# Vorhabenbezogener Bebauungsplan ALT 755

## "Edith-Stein-Schule"

### Zwischenabwägung

Prüfung der im Verfahren abgegebenen Stellungnahmen

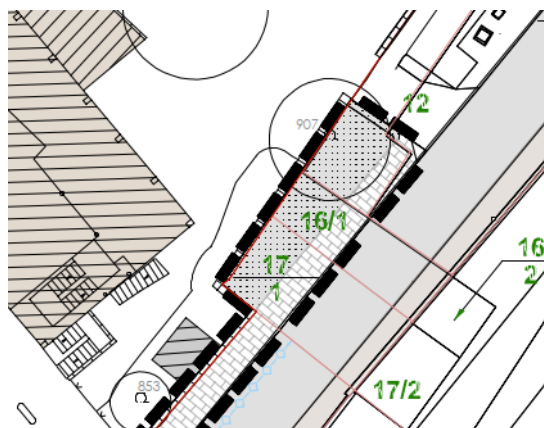
*Im Vorhaben- und Erschließungsplan sind nach Abstimmung mit dem Amt für Brandschutz, Rettungsdienst und Katastrophenschutz notwendige Umfahrten und Aufstellflächen für die Feuerwehr bereits darzustellen. Es ist darauf zu achten, dass die Freiflächen- und Begrünungsplanung insb. hinsichtlich der Baumstandorte bereits abgestimmt ist mit den Flächen für die Feuerwehr.*

Der Stellungnahme wird in diesem Punkt gefolgt.
